Rapport de l'Inspection des Installations Classées

Société DELTA DÉCHETS – Établissement d'Orange.

Demande de modification des prescriptions relatives à la couverture finale.

3. Description succincte du dossier

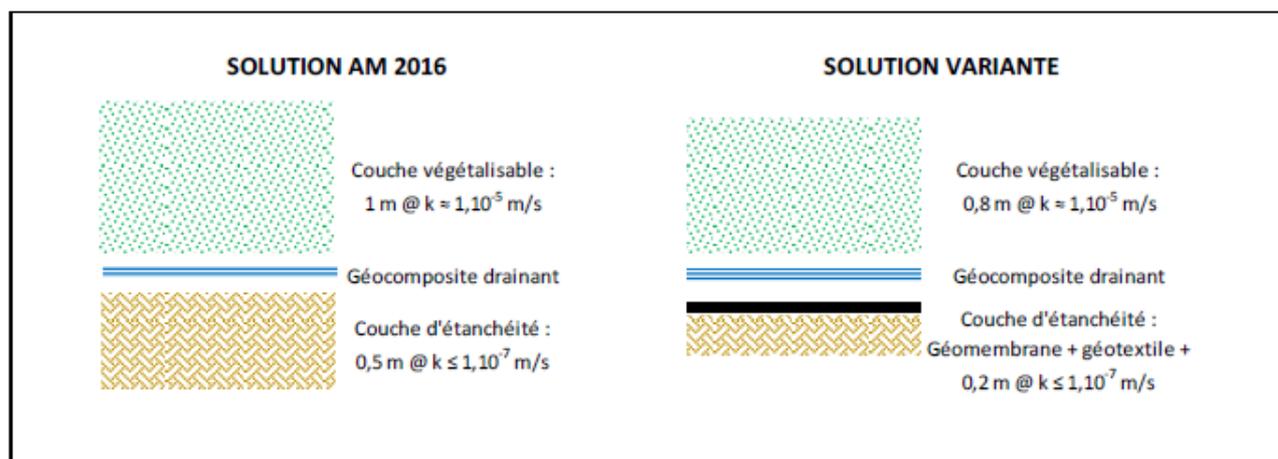
La couverture finale définie par l'article 35 de l'arrêté ministériel du 15 février 2016 prévoit, de bas en haut :

- une couche d'étanchéité, qui peut être assimilée à la couverture temporaire à mettre en œuvre en fin d'exploitation (cf. article 34 de l'arrêté ministériel susvisé), d'une épaisseur de 50 cm et d'une perméabilité inférieure ou égale à 1.10^{-7} m/s,
- une couche de drainage des eaux de 50 cm d'épaisseur ou par géosynthétique,
- une couche de matériaux végétalisables d'1 m d'épaisseur, qui peut être portée à 80 cm sous réserve de justifications.

La variante proposée par l'exploitant prévoit, de bas en haut :

- une couche minérale de 20 cm d'épaisseur et perméabilité minimale 1.10^{-7} m/s (cas majorant car des perméabilités inférieures ont été mesurées),
- un géotextile antipoinçonnant,
- une géomembrane PEHD de 1,5 mm d'épaisseur et 1.10^{-12} m/s de perméabilité,
- un géocomposite de drainage,
- 80 cm de matériaux végétalisables.

Cette couverture est posée sur la couche de drainage du biogaz.

La comparaison des performances des deux couvertures a été réalisée sur la base d'un bilan hydrique simplifié en considérant les hypothèses suivantes :

- en régime permanent, en considérant les couches minérales saturées (infiltration régie par la loi de Darcy),
- en prenant en compte un évènement pluvieux de fréquence décennale et durée 1 heure (intensité de pluie de 55 mm/h à la station Météo France d'Orange),
- sans comptabiliser l'évapotranspiration (cas majorant vis-à-vis de l'infiltration dans le massif de déchets),
- sans considérer le ruissellement lié à la pente des terrains (cas d'un dôme à faible pente).

Les résultats du bilan hydrique simplifié sont présentés dans le tableau suivant :

Composante	Solution AM 2016	Solution variante
Part ruisselée	28%	28%
Part drainée	70%	72%
Part infiltrée	2%	0,004%

Pour un évènement pluvieux de fréquence décennale :

- la part infiltrée à travers la couverture finale définie par l'arrêté ministériel 15 février 2016 est de l'ordre de 2% des apports,
- la part infiltrée à travers la couverture variante proposée est négligeable et largement inférieure à 1% des apports.

La société DELTA DÉCHETS en conclut que la couverture variante proposée est donc plus performante que celle préconisée par l'arrêté ministériel du 15 février 2016.

L'article 35 de l'arrêté ministériel du 15 février 2016 définit la composition de la couverture finale à mettre en œuvre sur un casier de centre de stockage de déchets non dangereux, à la fin de son exploitation. L'article 35 précise également que « *les dispositions de cet article peuvent être adaptées par le Préfet sur demande de l'exploitant, sous réserve que les dispositions constructives prévues garantissent une efficacité équivalente à celle qui résulte de la mise en œuvre des prescriptions de cet article. En tout état de cause, la somme de l'épaisseur de la couche de drainage des eaux de ruissellement et de celle de la couche de terre de revêtement est supérieur à 0,8 mètre* ». Au regard de la note de calculs fournis par l'exploitant, l'Inspection constate que la solution de couverture proposée est au moins équivalente en terme d'efficacité que celle prévue par l'arrêté ministériel et que, d'autre part, l'épaisseur minimale de 80 cm pour la couche de drainage et la couche de terre de recouvrement est respectée.

Compte tenu de ce qui précède, l'Inspection des installations classées propose à Monsieur le Préfet de donner une suite favorable à la demande de la société DELTA DÉCHETS. À cet effet, un projet d'arrêté préfectoral complémentaire, pris en application de l'article R.181-45 du Code de l'environnement, est joint au présent rapport.
